IRSN
INSTITUT DE RADIOPROTECTION
ET DE SÛRETÉ NUCLÉAIRE

AVIS IRSN N° 2021-00091

Objet	: EDF – REP – Mise en place d'un dispositif en partie supérieure des guides de grappes afin de limiter l'usure des manchettes thermiques.
Réf.	: [1] Saisine ASN - CODEP-DCN-2021-009501 du 19 février 2021. [2] Avis IRSN - 2018-00281 du 19 octobre 2018. [3] Courrier ASN - CODEP-DCN-2020-056994 du 30 novembre 2020.

Figure 1. Schéma d'un adaptateur de couvercle de cuve et de sa manchette thermique (en rouge)

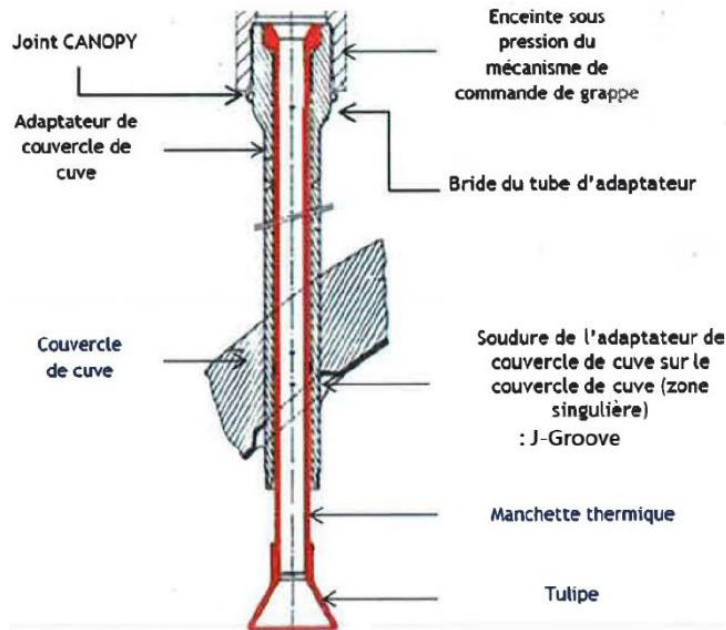
Le suivi de l'usure des manchettes thermiques est réalisé par EDF via la mesure de l'altitude des tulipes situées en pied des manchettes thermiques (Figure 1 en annexe 3), lors de la dépose du couvercle de cuve. La comparaison au critère d'usure maximale de l'affaissement de la manchette thermique permet de déduire le nombre de cycles d'exploitation encore possibles sans risque de formation d'une collerette, moyennant l'utilisation d'une cinétique d'usure pénalisée³.

La stratégie de maintenance doit garantir le maintien des fonctions de chaque manchette thermique. Chacune d'elles assure une fonction de protection thermique du tube de l'adaptateur du couvercle de cuve (notamment ses zones sensibles, à savoir la soudure J-Groove et le joint Canopy, Figure 1 en annexe 3) et une fonction de guidage de la tige de commande des grappes. De plus, la manchette thermique reposant libre en translation et en rotation selon la direction verticale, sur la bride du tube d'adaptateur (Figure 1 en annexe 3), elle joue également un rôle de clapet hydraulique lors des mouvements des grappes de commande. En particulier, le soulèvement des manchettes thermiques libère une section de passage pour le fluide primaire ascendant lors de la chute des grappes de commande consécutive à un arrêt automatique du réacteur (AAR). Ce mouvement réduit les pertes de charge et contribue à la maîtrise du temps de chute des grappes qui est un paramètre essentiel de disponibilité de la fonction d'AAR.

Figure 2. Schéma de la bride supérieure de la manchette thermique reposant sur le chanfrein à 45° de l'adaptateur.

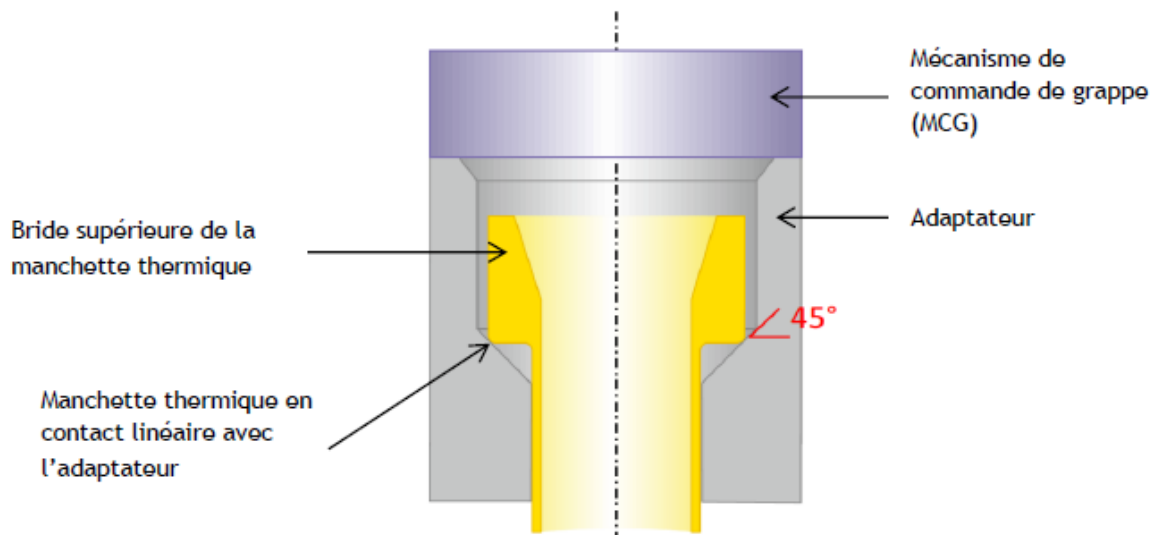
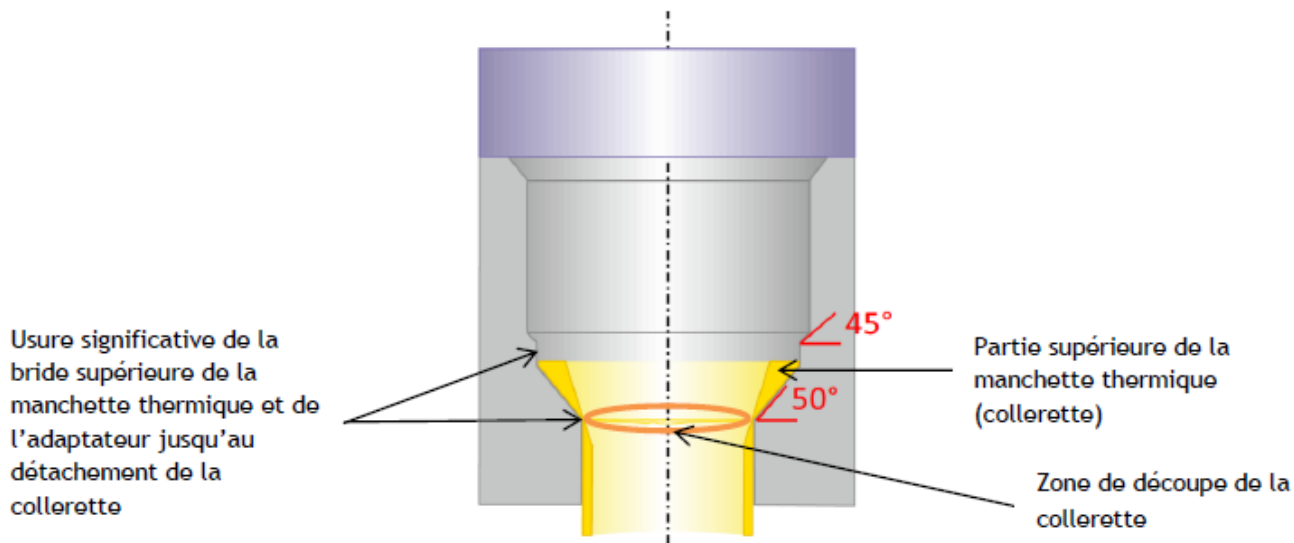
Après la dépose des couvercles de cuve, des anneaux métalliques détachés appelés « collerettes » entravant la course des grappes ont été identifiés, puis extraits. Ces anneaux proviennent d'une usure des brides supérieures des manchettes thermiques des adaptateurs (Figures 1 à 3 en annexe 3) en position centrale des couvercles.

Le phénomène d'usure prépondérant est l'abrasion entre la manchette thermique et l'adaptateur, sous l'effet d'un mouvement de rotation de la manchette thermique. EDF a considéré qu'un ligament résiduel² d'une épaisseur de 0,5 mm permettait de garantir l'absence de risque de générer une collerette, notamment en cas de

Figure 4. TGG équipé d'un dispositif compensateur.

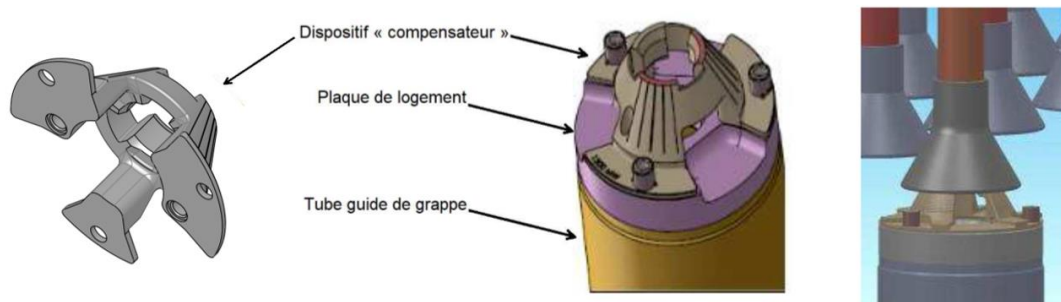
L'objectif de la stratégie de maintenance d'EDF est de ne jamais atteindre le critère d'usure. La maintenance consiste soit en un remplacement des manchettes thermiques, soit en la mise en œuvre de compensateurs (Figure 4 en annexe 3) permettant de ralentir voire d'arrêter le phénomène d'usure.

Pour limiter au plus tôt l'usure des manchettes thermiques une fois les compensateurs installés, il est nécessaire de minimiser, dès l'installation, la distance séparant les compensateurs des tulipes des manchettes thermiques. Ainsi, EDF a prévu, pour les réacteurs de 1300 MWe, 13 types de compensateurs (N1 à N13), d'épaisseurs différentes. La distance résiduelle diminuera ensuite progressivement, par usure des manchettes thermiques, jusqu'à l'accostage des tulipes sur les compensateurs. Néanmoins, pour les compensateurs les moins épais, une sous-estimation de cette distance pourrait conduire l'affaissement des manchettes thermiques à dépasser le critère d'usure maximale de 39 mm.

Pour écartier ce risque, EDF a vérifié, en considérant de plus une usure additionnelle de la manchette thermique après son accostage sur le compensateur, que la prolongation de l'usure après l'installation du compensateur le moins épais (type N1) ne conduirait pas au dépassement du critère. En effet, même après accostage, la prolongation du phénomène d'usure par abrasion, avec une cinétique réduite, ne peut être exclue. À cet égard, EDF a prévu sur les compensateurs des témoins d'usure pour suivre l'évolution de l'usure additionnelle. Un examen télévisuel (ETV) des compensateurs est prévu une première fois après un cycle de fonctionnement suivant leur installation, et ensuite avec une périodicité maximale de trois cycles.

Compte tenu de la faible marge d'usure (1 mm) avec laquelle EDF exclut le risque de formation d'une collerette après installation d'un compensateur, l'IRSN émet des réserves sur l'évaluation de certaines incertitudes intervenant dans l'évaluation d'EDF. En particulier, en l'absence de retour d'expérience, l'IRSN estime que la valeur d'usure additionnelle retenue par EDF ne peut pas être considérée comme conservative. À cet égard, au cours de l'expertise, EDF a proposé de procéder à un suivi en service rapproché des manchettes thermiques sous lesquelles des compensateurs de type N1 auront été installés. La proposition d'EDF permettra effectivement d'obtenir des données sur la cinétique d'usure après accostage et donc de réduire les incertitudes. Néanmoins, l'IRSN considère que cette stratégie de maintenance nécessite d'être consolidée et que les détails de sa mise en œuvre doivent être clarifiés. L'IRSN estime également que le suivi renforcé envisagé doit être étendu aux compensateurs de type N2 afin de couvrir les incertitudes mises en avant au cours de l'analyse. **Ce point fait l'objet de la recommandation n° 1 en annexe 1.**

Le compensateur installé est fixé à la plaque de logement du TGG par l'intermédiaire d'une liaison vissée. La résistance mécanique de cette liaison est un élément important eu égard au risque de générer des corps migrants. Les éléments apportés par EDF pour justifier que la résistance mécanique de la liaison vissée est suffisante pour exclure le risque de rupture n'appellent pas de remarque de la part de l'IRSN.

L'IRSN rappelle toutefois que deux vis de groupes motopompes primaires (GMPP) de réacteurs de 1450 MWe, en acier inoxydable écroui de même nuance que les vis des compensateurs, ont fissuré par corrosion sous contrainte en milieu primaire. **Concernant ce risque de corrosion, l'IRSN émet l'observation n° 1 en annexe 2.**

Afin de prévenir le risque de détachement d'une collerette au niveau de la bride supérieure de la manchette thermique lors du fonctionnement des réacteurs de 1300 MWe, l'IRSN recommande qu'EDF précise dans sa stratégie de maintenance le suivi en service renforcé qu'il envisage pour les compensateurs de type N1 et l'étende aux compensateurs de type N2 avant la mise en place des compensateurs des types N1 et N2.

L'IRSN considère qu'EDF devrait évaluer la nécessité d'établir une limite du taux d'écaillage admissible à la fabrication des vis de fixation des compensateurs compte tenu du phénomène de corrosion sous contrainte constaté sur des vis de GMPP de réacteurs de 1450 MWe.
